改善箇所説明図

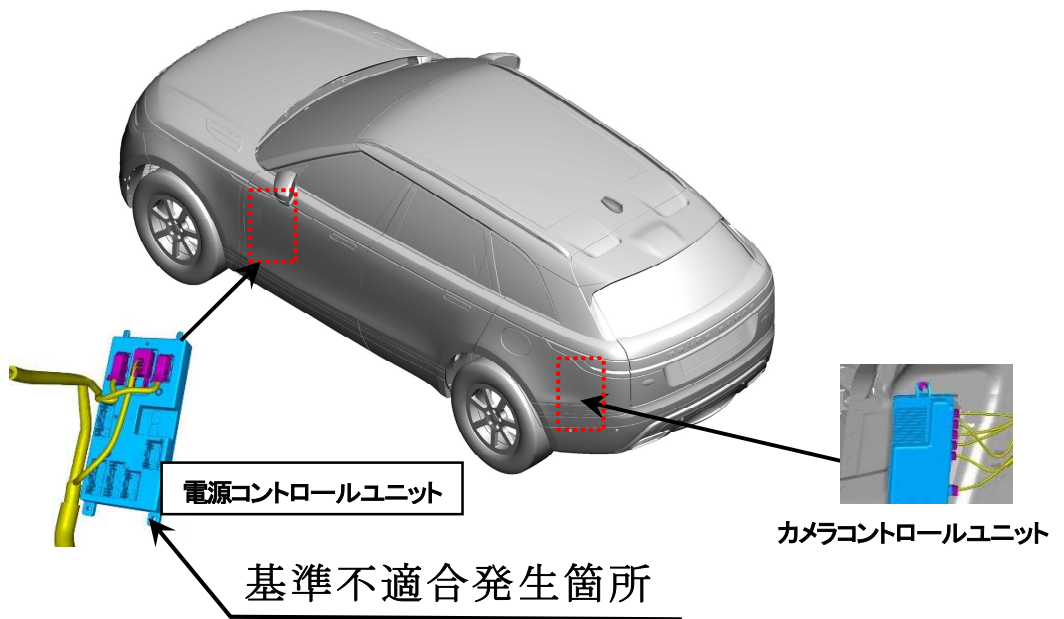
直前直左カメラの画像表示装置において、カメラコントロールユニットを最新プログラムに更新したものについて、電源コントロールユニットプログラムとの互換性が不適切なため、ギア位置をDレンジにした際に、車両の画像が表示しなくなる。そのため、直前直左の視界が確保できなくなる。

全車両、電源コントロールユニットを対策プログラムに変更する。

ギヤシフトをDに入れて直前直左画像が表示することで識別出来る。
